RÉPONSES A L'AVIS DE LA MRAE EN DATE DU 9 MAI 2023

Avis n°2023-ARA-AP-1507

Demande d'autorisation environnementale

Réouverture d'une carrière de sables et graviers

Illustration 1 : Localisation du chemin d'accès

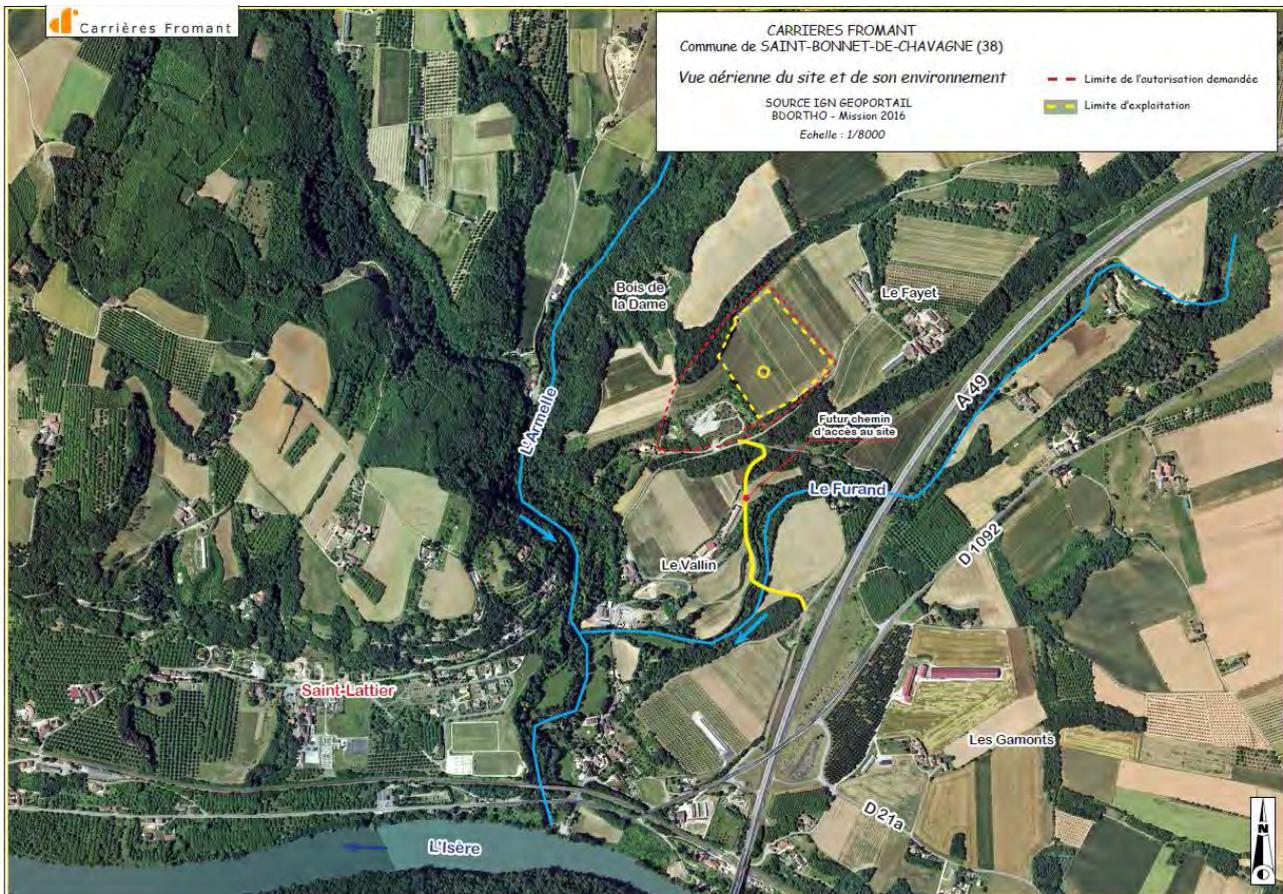
L'Autorité environnementale recommande d'inclure dans le périmètre du projet et donc de l'étude d'impact, la création du chemin d'accès spécifique au projet ainsi que, éventuellement, les sites de traitement en cas d'évolution de leurs conditions de transformation ou de production, fonctionnellement liées à l'extraction projetée, d'évaluer leurs incidences environnementales et de présenter les mesures prises pour les éviter, les réduire et si besoin les compenser.

Comme décrit dans l'étude d'impact, un chemin d'accès permettra de relier le chemin communal (route du Furand), qui longe le site, à la RD 1 092, avec un ouvrage de franchissement sur le Furand.

L'aménagement de cet ouvrage a fait l'objet d'un arrêté préfectoral IOTA n°38-2021-00418 en date du 13 mai 2022. Le chemin sera réalisé aux frais de la société CARRIERES FROMANT.

L'aménagement fait l'objet d'une convention avec les propriétaires riverains et la Chambre d'Agriculture de l'Isère. Ceci permettra aux camions liés à l'activité de carrière, **mais aussi aux engins des activités agricoles du secteur**, de rejoindre les hameaux du « Sabot » et du « Fayet » en évitant la route départementale ainsi que les routes étroites du hameau de la « Rivière ».

Illustration 6 : Localisation de la piste d'accès au site

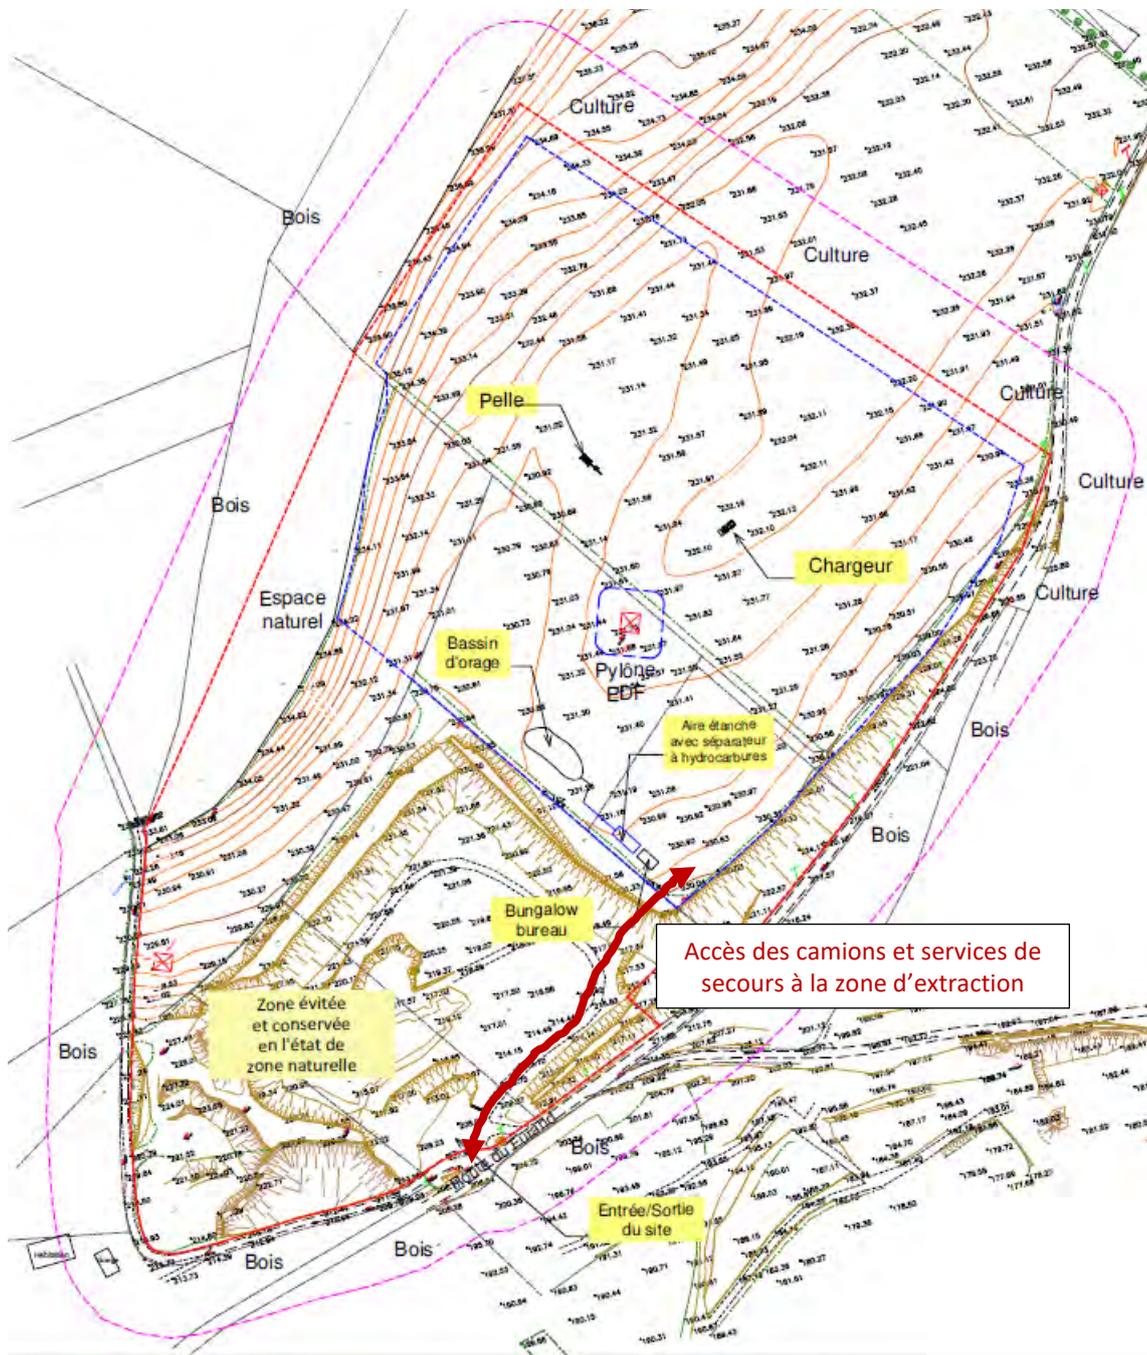
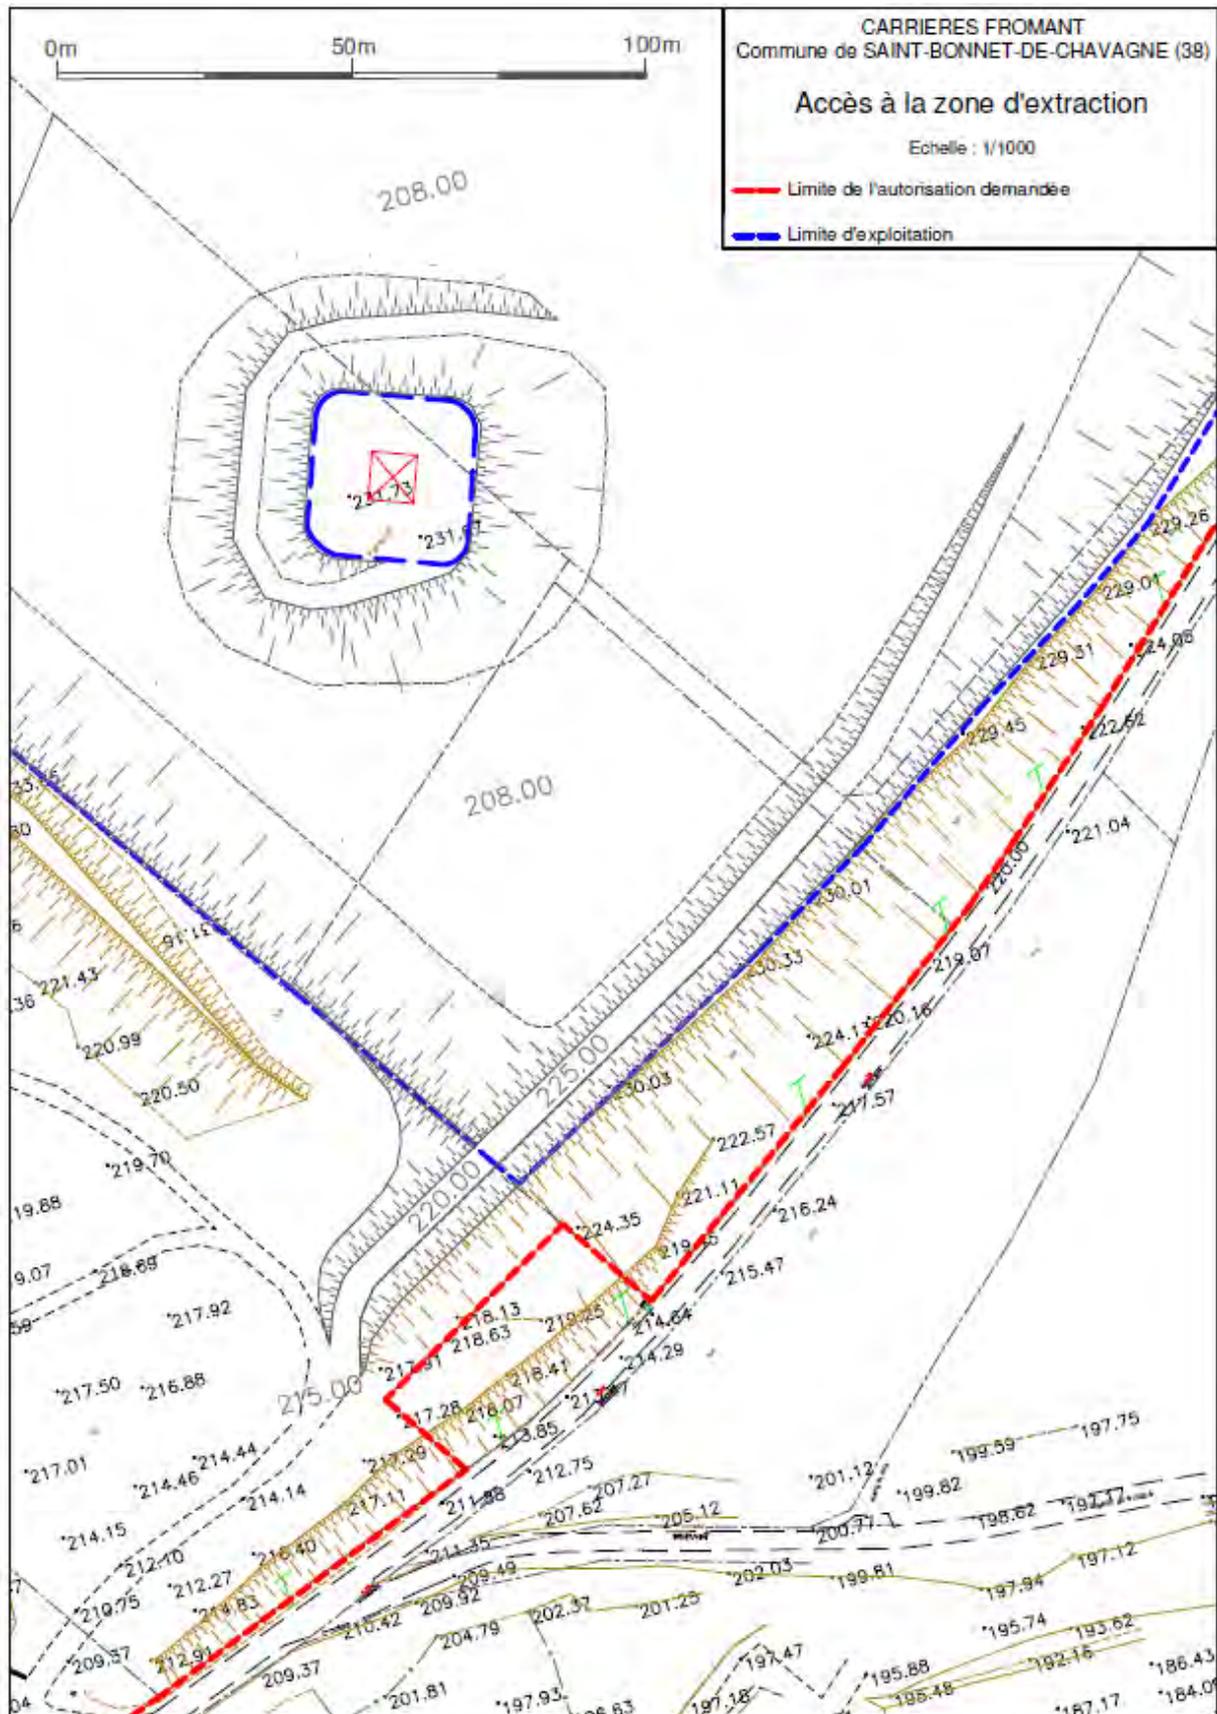
L'Autorité environnementale recommande de proposer un plan d'intervention interne spatialisé en rapport avec le phasage du projet.

Les secours accéderont au site par l'unique entrée/sortie de celui-ci.

L'entrée/sortie sur le site depuis la voie communale se fait par une piste interne déjà existante. Elle traverse les terrains qui seront évités par l'extraction. Une piste sera ensuite créée, dès le début de l'exploitation, dans le talus existant, afin d'accéder au secteur d'extraction.

Etant donné la superficie du site et le plan de phasage projeté, les secours n'auront pas de difficulté d'accès en cas d'intervention.

Le plan suivant localise la piste qui sera empruntée par les camions et les services de secours pour accéder au site.

Le plan suivant détaille le tracé de la piste nouvellement créée dans le talus, qui permettra de relier l'entrée du site et la zone d'extraction.

Illustration 3: Espaces naturels préservés grâce à la mesure d'évitement ME1 (source : annexe écologique).

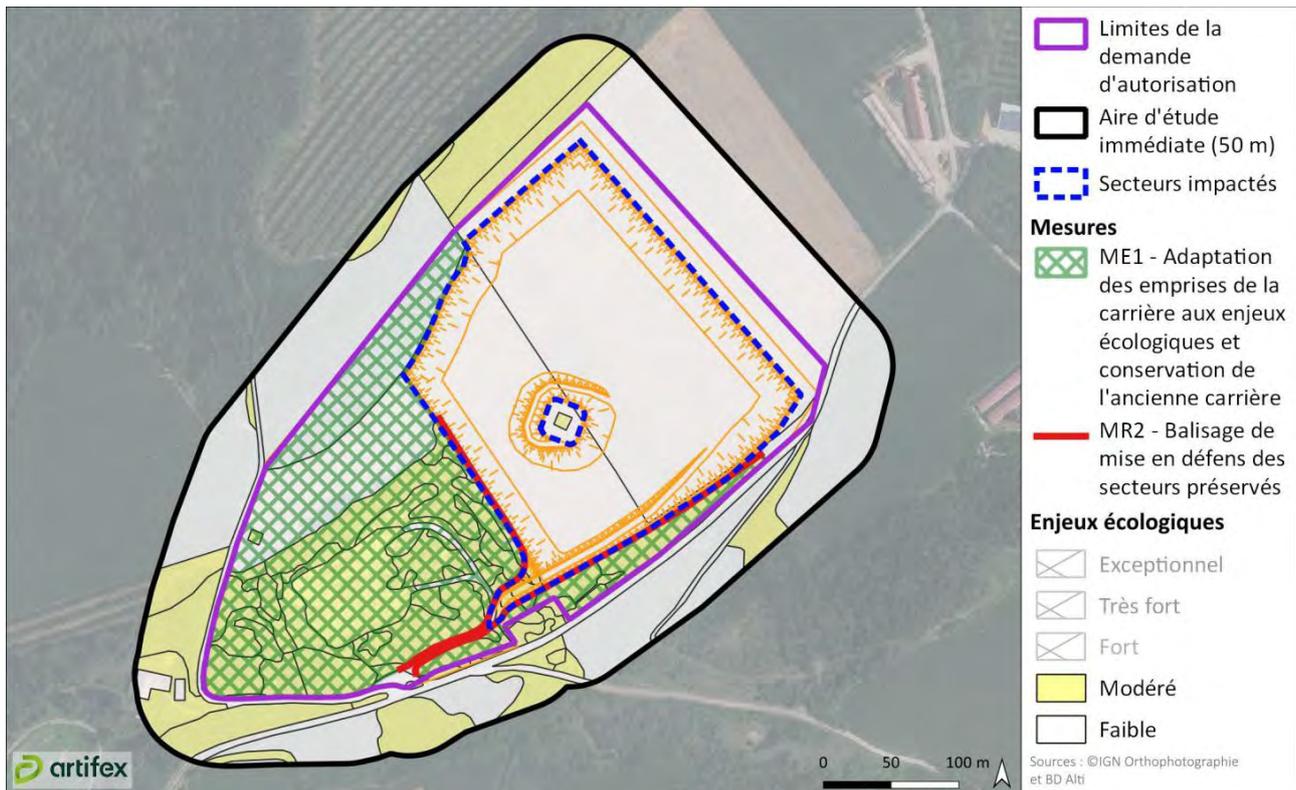
L'Autorité environnementale recommande de préciser les conditions de la mise en œuvre des mesures d'évitement relatives à la biodiversité. Le cas échéant, l'Autorité environnementale recommande au porteur de projet d'anticiper une demande de dérogation à l'interdiction d'atteinte aux individus et aux habitats d'espèces protégées.

Les conditions de mise en œuvre des mesures d'évitement relatives à la biodiversité sont décrites en détail dans l'étude de milieu naturel jointe en annexe 9 du document des annexes (pages 83 à 87). La société CARRIERES FROMANT s'engage à mettre en œuvre ces mesures d'évitement.

Les conditions de mise en œuvre des mesures d'évitement (en phase amont et phase chantier/exploitation) vont de pair avec les mesures de réduction MR1, MR2. La garantie de bonne mise en œuvre de celles-ci reposant sur la mesure d'accompagnement MA1 et le suivi écologique. C'est donc bien l'ensemble des mesures ERA qui seront mises en œuvre, qui garantissent la préservation de la biodiversité locale.

De plus, fort de ces mesures, la biodiversité en présence pourra tout à fait perdurer in situ. Pour lancer une demande de dérogation, il faut que des impacts résiduels significatifs soient évalués in fine pour a minima une espèce protégée. Or ce n'est pas le cas ici, comme cela est démontré p92 et suivantes de l'étude de milieu naturel jointe en annexe 9 du document des annexes.
